SINTEZA OBSERVAȚIILOR

la documentul de discuție proiectul de Ordin privind aprobarea procedurii de calificare tehnică pentru furnizarea serviciilor de sistem

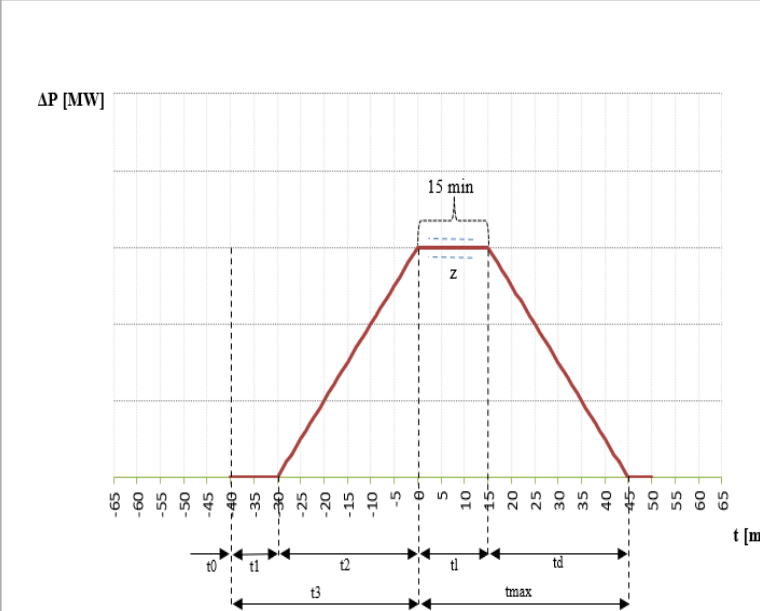
<i>Art 20 h) pg 18</i> <i>h.UFR respectiv GFR asigură o bandă moartă în frecvență de 0 mHz și o insensibilitate în frecvență de + 10 mHz. Efectul maxim combinat al insensibilității și al benzii moarte poate fi admis la 10 mHz, determinat la nivelul regulatorului de viteză sau al echipamentului care asigură reglajul putere – frecvență la nivelul UFR/GFR furnizoare/furnizor de RSF</i>	HIDROELECTRICA h)UFR respectiv GFR asigură o bandă moartă în frecvență de 0-60 mHz și o insensibilitate în frecvență de +/- 10 mHz. Efectul maxim combinat al insensibilității și al benzii moarte poate fi admis la 10-70 mHz , determinat la nivelul regulatorului de viteză sau al echipamentului care asigură reglajul putere – frecvență la nivelul UFR/GFR furnizoare/furnizor de RSF. Admiterea unei benzi moarte ar mari portofoliu real de grupuri care sa furnizeze acest serviciu de sistem.	SE RESPINGE CU REFORMULARE Art. 20 h.) să respecte banda moartă de frecvență și insensibilitatea în frecvență după cum urmează: i. UFR respectiv GFR asigură o bandă moartă în frecvență de 0 mHz și o insensibilitate în frecvență de + 10 mHz. Efectul maxim combinat al insensibilității și al benzii moarte este de maxim 10 mHz, determinat la nivelul regulatorului de viteză sau al echipamentului care asigură reglajul putere – frecvență la nivelul UFR/GFR furnizoare/furnizor de RSF; ii. în cazul unui UFR respectiv GFR, cerința de a se asigura efectul maxim combinat al insensibilității și al benzii moarte este de maxim 10 mHz cu

Proiectul de ordin supus consultării publice	Observații și propuneri primite	Rezoluția elaboratorului (cu justificări)
		<p>respectarea liniarității răspunsului la variațiile de frecvență așa cum au fost definite la punctele anterioare, și poate fi realizată prin orice combinație de reglaj, cu condiția ca cerințele tehnice pentru mobilizarea RSF să fie respectate la nivelul URF respectiv GFR.</p> <p>ANRE respinge propunerea HIDROELECTRICA de mărire a benzii moarte, se acceptă reformularea elaboratorului cu modificări.</p> <p>Nu se poate mări banda moartă fără respectarea prevederilor Anexa V din SOGL. În Anexa V, tabel Proprietățile RSF în diversele zone sincrone din SO GL se specifică (pentru unitățile generatoare categorie B, C și D) pentru precizia minimă de măsurare a frecvenței că Efectul maxim combinat al insensibilității inerente a răspunsului la abaterile de frecvență și al posibilei benzi moarte voluntare a acestui răspuns la nivelul regulatorului unităților furnizoare de RSF sau grupurilor furnizoare de RSF pentru CE poate fi 10 mHz sau standardul industrial dacă reprezintă o valoare mai mare.</p>

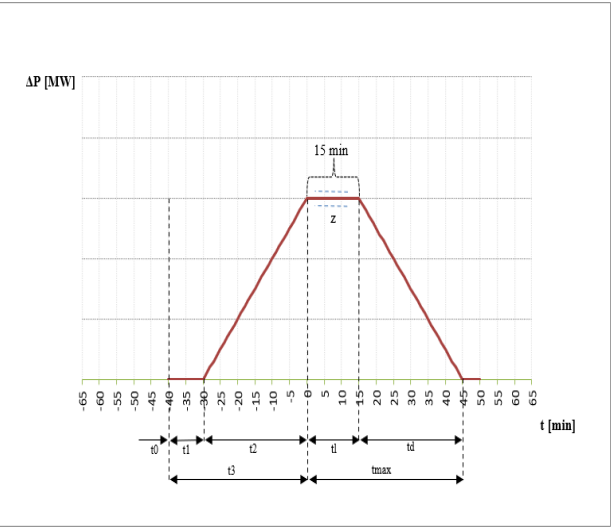
<p>Art 20 j) vii) pg 18</p> <p>Art.20 j)UFR respectiv GFR asigură integrarea în sistemul EMS – SCADA cel puțin a următoarelor semnale: (...)</p> <p>vii) puterea activă programată;</p>	<p>Hidroelectrica</p> <p>vii puterea activă programată setată;</p> <p>Prin Programată se intelege notificată pe Piață. Credem ca ar trebui sa fie setpointul de putere si puterea programată în piață.</p>	<p>SE ACCEPTĂ Art.20 j)UFR respectiv GFR asigură integrarea în sistemul EMS – SCADA cel puțin a următoarelor semnale: (...)</p> <p>viii) puterea activă setată;</p> <p>ANRE este de acord cu observația Hidroelectrica. În SCADA se poate integra valoarea care este setată, fixată și nu valoarea care este notificată la Transelectrica. Transelectrica este de acord cu termenul de putere activă setată.</p>
<p>Art 20 k) pg 18</p> <p>k.UFR/GFR instalează echipamente de monitorizare capabile să înregistreze puterile activă și reactivă, frecvența și tensiunea cu o rată de eșantionare de maximum 500 ms.</p>	<p>HIDROELECTRICA</p> <p>k.UFR/GFR instalează echipamente de monitorizare capabile să înregistreze puterile activă și reactivă, frecvența și tensiunea cu o rată de eșantionare de maximum 2 s.</p> <p>Exista centrale in functiune care au scada executata la 1s sau 2s. trecerea la 0,5 s inseamna modificari majore , in automatizarea respectivei centrale, respectiv o “dublare”a scada existente , care este de anvergura. Credem ca se restrange prin aceasta cerinta numarul de grupuri care ar putea furniza acest serviciu de sistem. Cerinta poate fi aplicata pentru grupuri noi.</p>	<p>SE ACCEPTĂ CU REFORMULARE</p> <p>Art. 20</p> <p>k) Echipamentele de monitorizare locale instalate la nivelul UFR/GFR trebuie să aibă capabilitatea de a înregistra puterile activă și reactivă, frecvența și tensiunea pentru unitățile generatoare/unitățile consumatoare/instalațiile de stocare din UFR/GFR cu o rată de eșantionare de maximum 500 ms precum și de a transfera aceste mărimi către o arhivă pentru o perioadă maximă de 30 de zile.</p> <p>Transelectrica nu dorește modificarea SCADA ci doar preluarea unor înregistrări cu eșantionare mai mica de 2-4 secunde (atît poate furniza SCADA actuală), pentru analiză de evenimente (nu pentru conducere în timp real). Precizăm că BCU-le au posibilitatea de a eșantiona la zecimi de ms (chiar ms) iar o analiză de eveniment solicită timpi mai mici de ordinul secundelor.</p>

Proiectul de ordin supus consultării publice	Observații și propuneri primite	Rezoluția elaboratorului (cu justificări)
		<p>Solicitarea TEL se referă la arhivarea pe o perioadă de 30 de zile, astfel necesarul de memorie nu este exagerat.</p> <p>Estimarea elaboratorului (TEL) privind costurile sunt - <i>1-2000 euro si este conditie de calficare nu de retehnologizare grup. Se poate realiza cu un calculator existent in centrala la care se adauga o placa de achizitie cu soft. E minim ca efort si cheltuieli.</i></p> <p>Totodată solicitarea se referă la monitorizarea OTS a neîntârzierii livrării RSF cu mai mult de 2 secunde și la monitorizarea contribuții proprii de RSF conform art. 154 alin. (7) și (8).</p> <p>În cadrul schimbului de date conform art. 40 alin. (5) din R1485/2017 nu există o secțiune pentru transmiterea datelor offline, necesare în etapa de analiză eveniment (post defect, mai ales pentru evenimente care afectează calitatea frecvenței) care trebuie schimbate între gestionari URS si operatori nefiind nici date structurale, nici date programate.</p> <p>Avem in art. 40 (5) doar schimb de date online (in timp real) nu schimb de date înregistrate.</p> <p>Din această cauză nu a fost precizat la elaborarea ordinului ANRE nr. 233/2019. Conform art. 1 alin. (3) din KORRR se precizează (...) URS care furnizează servicii de sistem în mod individual sau prin intermediul unui aggregator respectă regulile de precalificare definite la nivel national. (...)</p> <p>Conform Metodologiei pentru schimbul de date între operatorul de transport și sistem, operatorii de distribuție și utilizatorii de distribuție și utilizatorii de rețea semnificativi, aprobată prin Ordinul ANRE nr. 233/2019, la secțiunea – Schimbul de date între OTS, OD și gestionarii instalațiilor de producer a energiei electrice racordate la sistemul de distribuție se specifică:</p> <p>Art. 8 alin. 11 <i>În cazul transmiterii datelor de la URS prevăzuți la alin. (1) la OTS, se respectă prevederile art. 6 alin. (3)-(6) și (6)-(12).</i> La art. (6) alin (12) se specifică – <i>Datele transmise în timp real de OD la OTS sunt stocate pentru o perioadă de două săptămâni, cu un timp de eșantionare de 2 secunde, conform funcțiilor disponibile din cadrul sistemului de achiziție de date în timp real deținut de OTS. Acest timp de eșantionare este respectat și la transmiterea datelor de către gestionari la OTS.</i></p> <p>Art. 8 alin. (4) din Ordinul ANRE nr. 233/2019- <i>În cazul în care unitățile generatoare prevăzute la alin. (1) sunt calificate pentru furnizare de RSF, furnizorul de RSF are dreptul să agrege puterea activă cu o rezoluție de cel mult 10 secunde în situația în care puterea maximă a unităților agregate este mai mică de 1.5 MW și este posibilă o verificare exactă a activării RSF.</i></p> <p><i>(8)Fiecare OTS cu rezerve racordate își monitorizează contribuția la PReF și activarea RSF în ceea ce privește RSF obligatorie, inclusiv unitățile furnizoare de RSF și grupurile furnizoare de RSF. Fiecare furnizor de RSF pune la dispoziția OTS cu rezerve racordate, pentru fiecare dintre unitățile sale furnizoare de RSF și grupurile sale furnizoare de RSF, cel puțin următoarele informații: (a) (...) (b) datele cu marcaj temporal referitoare la puterea activă necesare pentru a verifica activarea RSF, inclusiv datele cu marcaj temporal privind puterea activă instantanee;</i></p> <p>În prezent SCADA Transelectrica este realizată cu posibilitatea de achiziție date la 2-4 s.</p>
